**AVIS RELATIF À LA PROTECTION
CONTRE LES EVENTUELS EFFETS NOCIFS ET NUISANCES
PROVOQUÉS PAR LES RAYONNEMENTS NON IONISANTS
GÉNÉRÉS PAR DES ANTENNES ÉMETTRICES STATIONNAIRES**

Commune : DOUR - Exploitant : TELENET GROUP

Référence exploitant : HT1861A

Rapport n° 511 / 2025

Figure 1 : Vue en plan des lieux de séjour et des points de contrôle

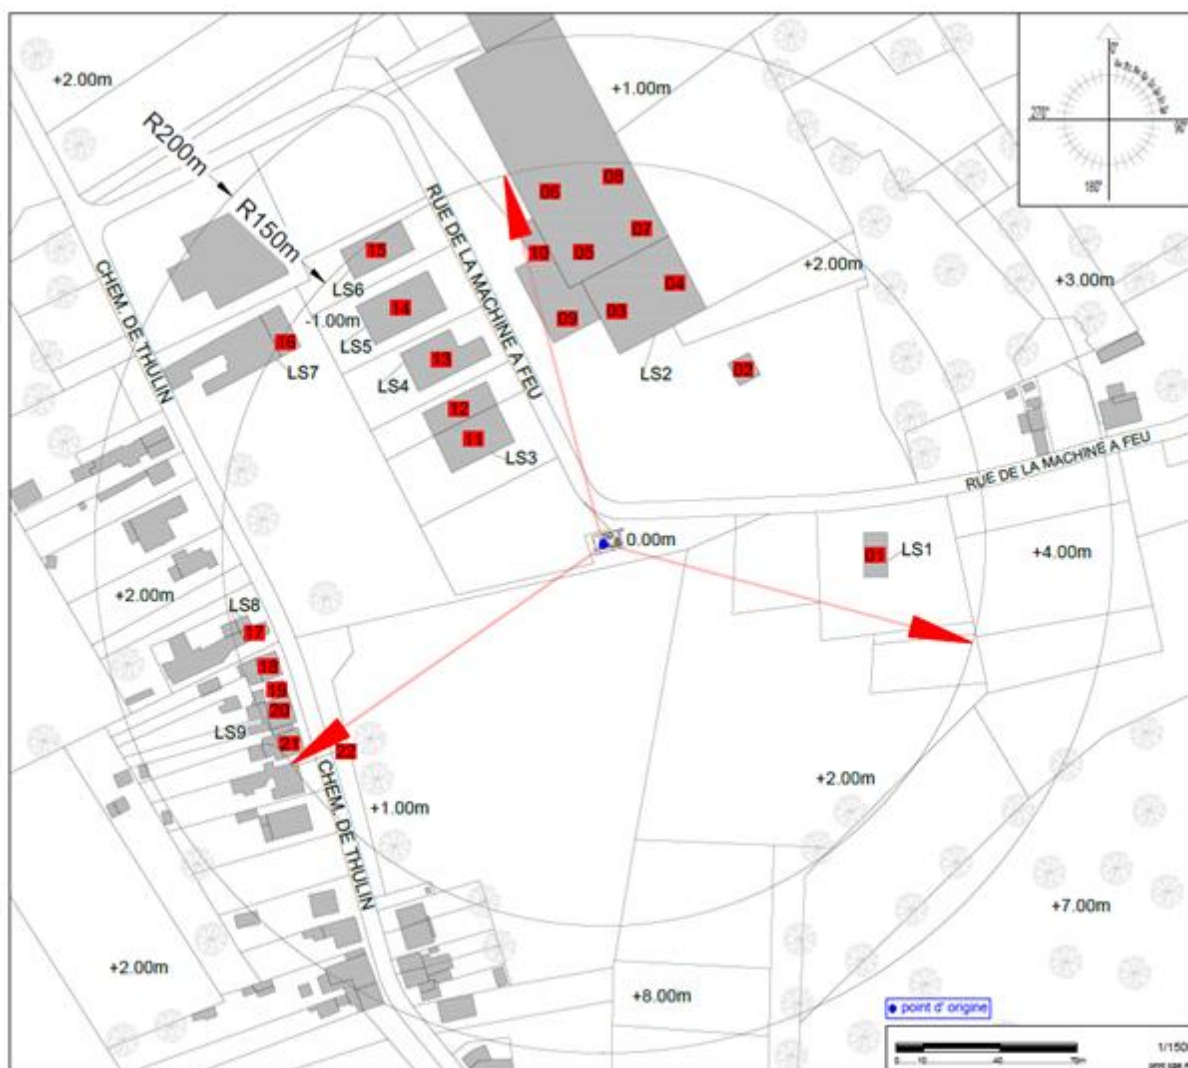
Les fréquences d'émission, la puissance rayonnée par chacune des antennes et leur gain permettent de déterminer le rayon de la zone à analyser. Tout dépassement de la limite par installation est exclu en dehors de cette zone. Le tableau 2 reprend les 35 LS² pour lesquels l'indice d'exposition est le plus élevé. Les différentes colonnes indiquent :

- le numéro du point de contrôle repris sur un des plans de la figure 1;
- le numéro du LS dans lequel se trouve le point de contrôle de la 1^{ère} colonne ;
- l'atténuation d'obstacle prise en compte pour le calcul de l'indice d'exposition dans le LS ;
- le résultat du calcul de l'indice d'exposition.

En ce qui concerne les antennes de l'installation mentionnées dans le tableau 1, la distance maximale à laquelle la limite pourrait être atteinte, à l'extérieur, est égale à 135,0 m. S'il n'y a pas de LS à une distance inférieure, les antennes respectent forcément la limite d'immission.

Dans le cas des LS situés à l'intérieur des bâtiments, une atténuation d'obstacle est prise en compte et il en résulte que la distance maximale à laquelle la limite pourrait être atteinte se réduit à 95,6 m.

Figure 2 : Vue en plan des installations d'antennes dans un rayon de 300 mètres autour de l'installation faisant l'objet de la demande d'avis

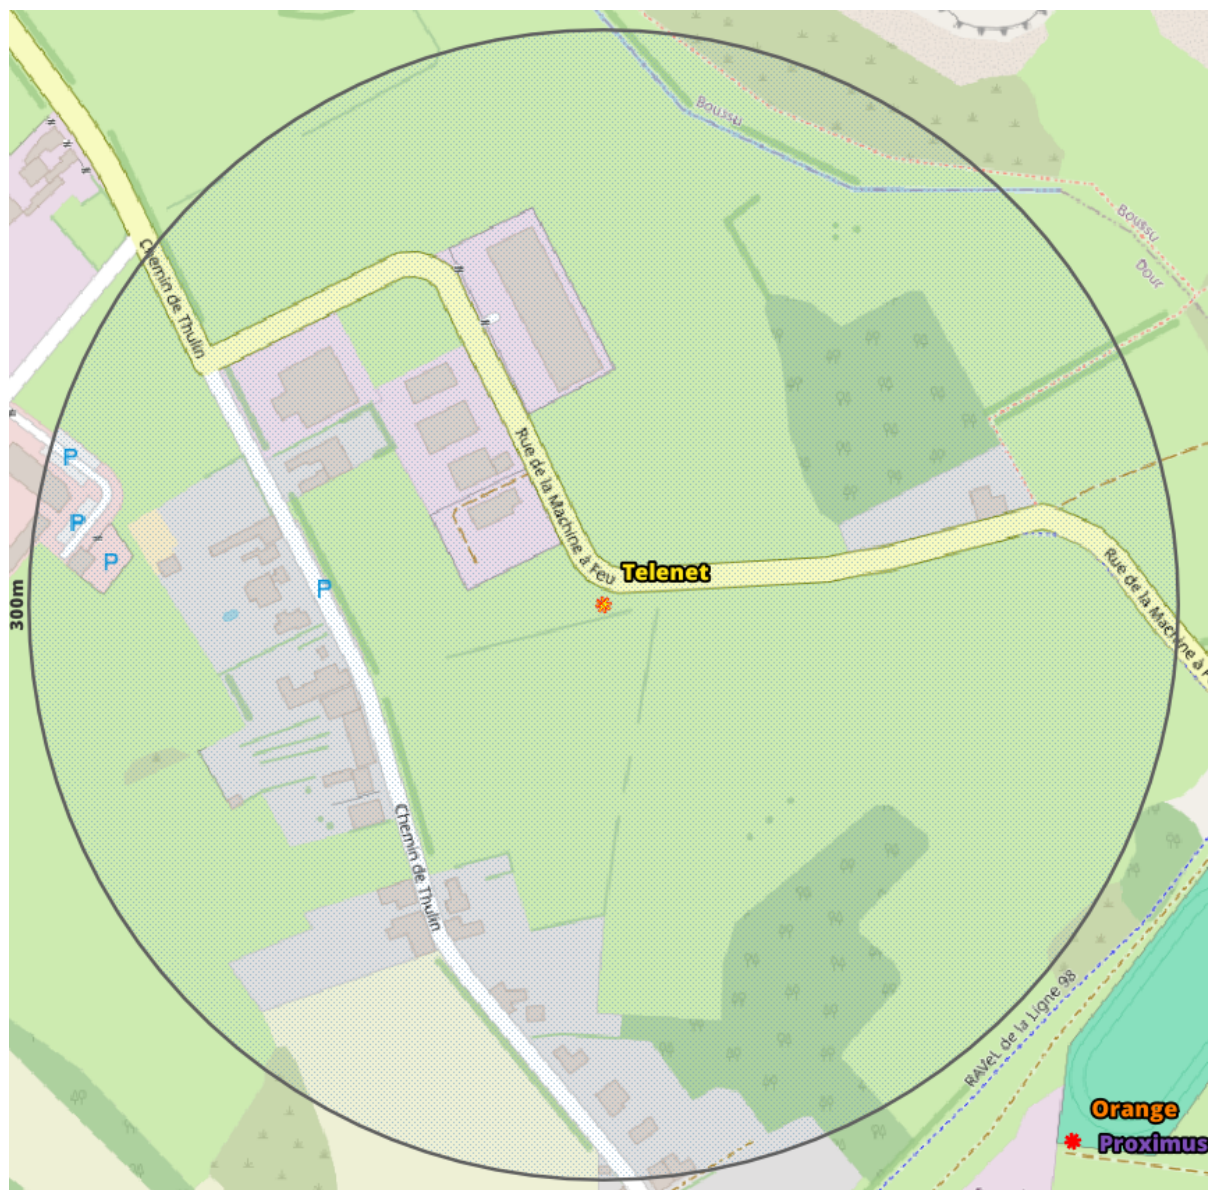
Le plan en projection verticale de la figure 2 indique la localisation des installations d'antennes émettrices stationnaires visées par le décret et situées dans un rayon de 300 mètres autour de l'installation référencée dans le paragraphe 2 et localisée au centre du cercle. Les données de localisation de ces antennes et les avis correspondant sont accessibles via le cadastre en ligne des antennes émettrices stationnaires⁸. Les installations prises en compte dans l'évaluation du respect de la limite cumulative sont les installations d'antennes émettrices déclarées en service par l'exploitant à la date du présent avis, à l'exception de l'installation référencée dans le paragraphe 2 et éventuellement d'autres installations ayant fait l'objet d'une demande d'avis à la même date et qui sont situées à l'intérieur de la zone de 300 mètres de rayon.

- il y a au plus 4 installations d'antennes émettrices stationnaires présentes dans la zone d'évaluation de 300 mètres de rayon représentée dans la figure 2, y inclus l'installation

référéncée dans le paragraphe 2 : la limite cumulative définie à l'article 4, §2 du décret est nécessairement respectée dans les lieux de séjour à l'intérieur de la zone d'évaluation de 300 mètres de rayon ;

- b) il y a exactement 5 installations d'antennes émettrices stationnaires présentes dans la zone d'évaluation de 300 mètres de rayon représentée dans la figure 2, y inclus l'installation référéncée dans le paragraphe 2 et il existe, pour 3 ou 4 de ces installations, un avis attestant le respect de la limite abrogée de 3 V/m : la limite cumulative définie à l'article 4, §2 du décret est nécessairement respectée dans les lieux de séjour à l'intérieur de la zone d'évaluation de 300 mètres de rayon ;

- c) dans tous les autres cas, il a été vérifié que la limite cumulative définie à l'article 4, §2 du décret n'est pas dépassée dans les lieux de séjour sur base du nombre d'installations localisées dans la zone d'évaluation de 300 mètres de rayon représentée dans la figure 2, de leur localisation ainsi que des données inscrites dans la figure 1 et au paragraphe 4 du présent avis et dans les avis attestant le respect de la limite par installation ou de la limite abrogée de 3 V/m relatifs aux autres installations reprises dans la figure 2.

Compte tenu des considérations ci-dessus, il apparaît que l'intensité du rayonnement électromagnétique généré, dans les lieux de séjour situés dans un rayon de 300 mètres autour de l'installation référéncée dans le paragraphe 2, par l'ensemble des antennes émettrices stationnaires de l'ensemble des exploitants du même site d'antennes émettrices stationnaires respecte la limite fixée à l'article 4, § 2 du décret.
